## Záměr umístění záchytného parkoviště z pohledu městského architekta/Parkování na pozemku 728/1 a 2512 na Pražské ulici u vjezdu do Slaného

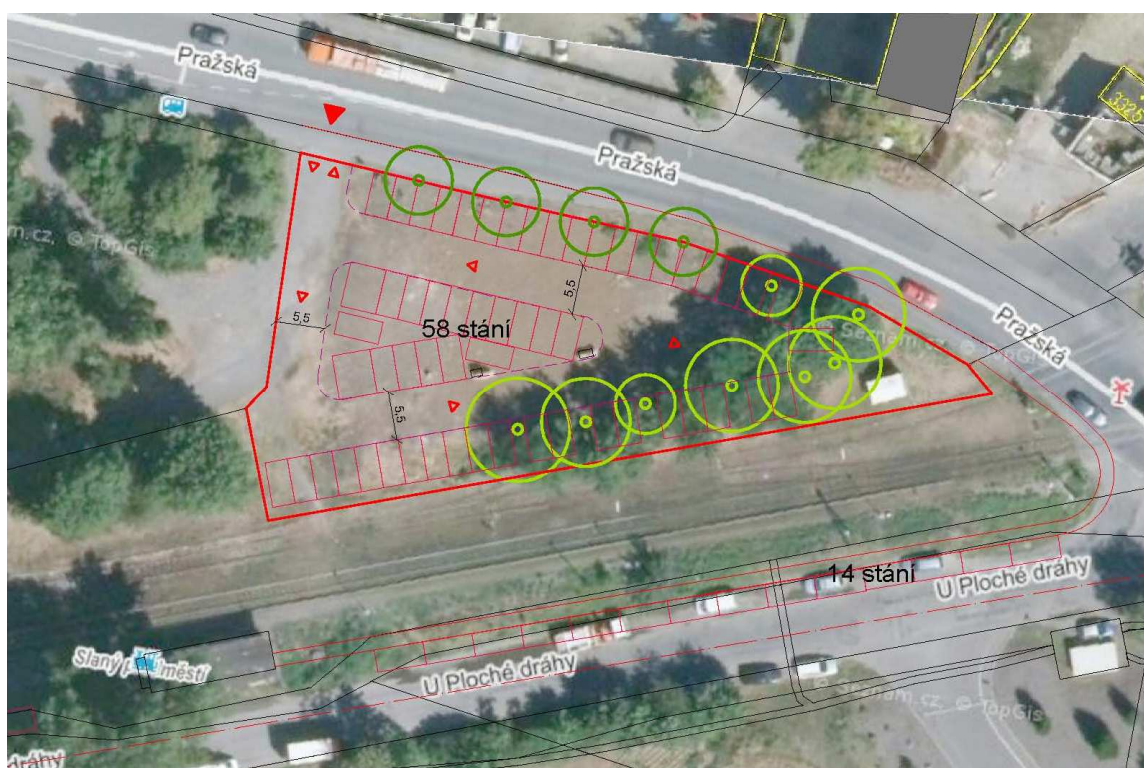
Jedná se o jedno z možných schémat prověření kapacity parkovacích míst. Vjezd je umístěn v místě existujícího vjezdu na dnes zpevněnou vnitroareálovou komunikaci. Parkování je koncipováno s jednou objízdou jednosměrnou komunikací širokou 5,5m. Kolmá parkovací místa jsou umístěna po obvodu jižní a severní hrany pozemku a ve středu uprostřed smyčky objízdě komunikace. Navržená kapacita parkovacích stání je 58 míst z toho dvě jsou určeny pro invalidy. (rozměr uvažovaného stání je 2,5x5m).

Vzhledem k exponované poloze při vjezdu do města, doporučujeme zachovat co nejvíce stávající zelený charakter místa. Na jižní hraně pozemku se nachází divoce vzrostlé stromořadí, které pozemek jasně ukotvuje a pohledově zakrývá. Doporučujeme tento zelený prvek zachovat, zkultivovat

a prořezat tak, aby bylo možné částečně parkovat mezi stromy (tak jak je naznačeno v příloženém schématu).

Směrem k Pražské ulici doporučujeme doplnit stromořadí na hraně pozemku a přilehlého chodníku. Tak aby byl pozemek jasně definován, parkoviště bylo alespoň částečně odstíněno, a co nejméně připomínalo další „autobazar“.

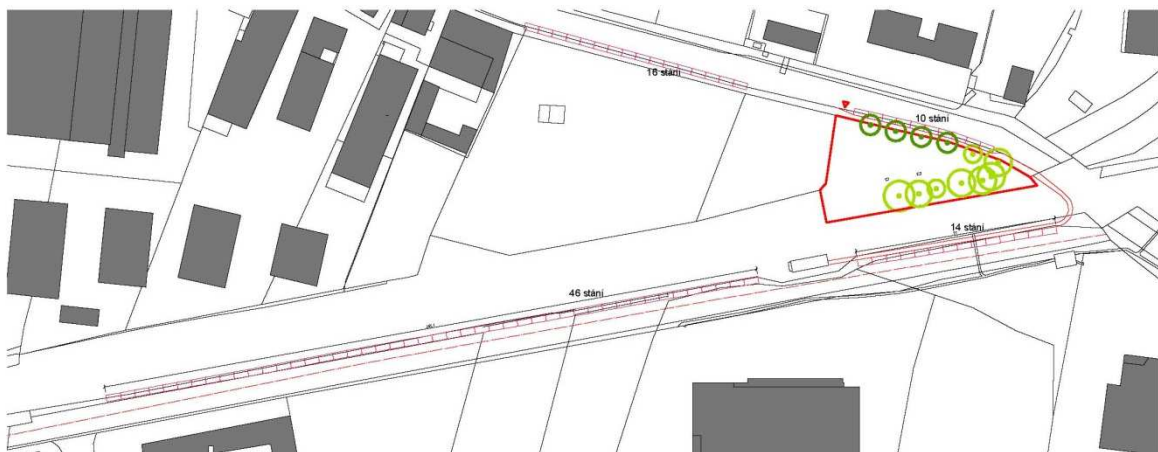
Na povrch parkoviště doporučujeme použít „šterkový trávník“. Podrobný popis konstrukce lze nastudovat v příloženém odkazu:

Tato úprava umožní přirozené zasakování dešťových vod, v hluchých místech, kde se nebude jezdit a parkovat, zůstane jako plnohodnotný zelený trávník.

Otázkou je, jaký zvolit režim parkování. Zda „na divoko“ bez jasného vymezení parkovacích stání nebo s jasným vyznačením parkovacích míst. To je pak možné buď pravidelně obnovovaným nástřikem na zemi, označením parkovacích míst pomocí sloupků nebo cedulí na plotě případně pomocí dlažby uložené ve šterku (viz.foto v odkazu).
